株式会社ケー・アイ・エス

製品仕様変更のご案内

- 1) 対象型式 : **AS140**
- 2) 変更箇所 : **端子箱**

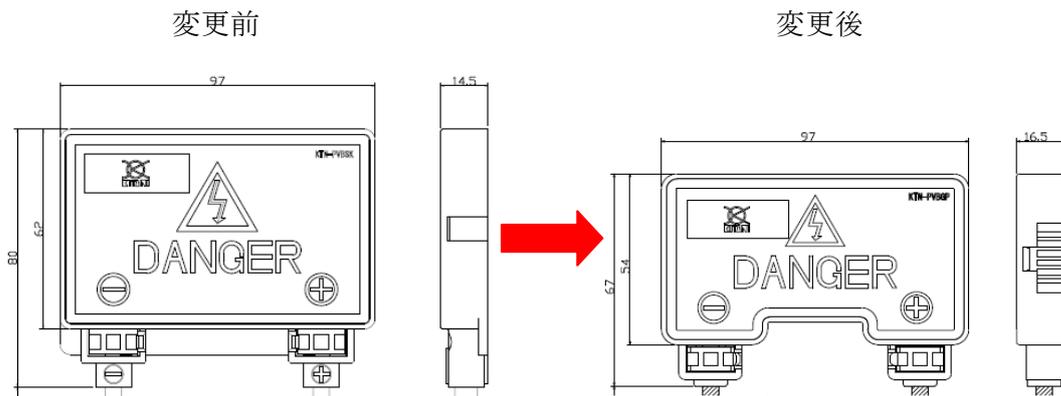
首記の件に関しまして、端子箱メーカー様のモデル変更に伴い、下記製品の端子箱を変更することとなりました。

端子箱寸法 97mm×80mm×(H)14.5mm

97mm×67mm×(H)16.5mm

太陽電池モジュールの出力特性、外形寸法、またコネクタ仕様の変更はございませんので、旧仕様と同様にお取扱いいただけます。

- 3) 適用時期 : 2019年9月以降 現在庫が終了次第自然切替
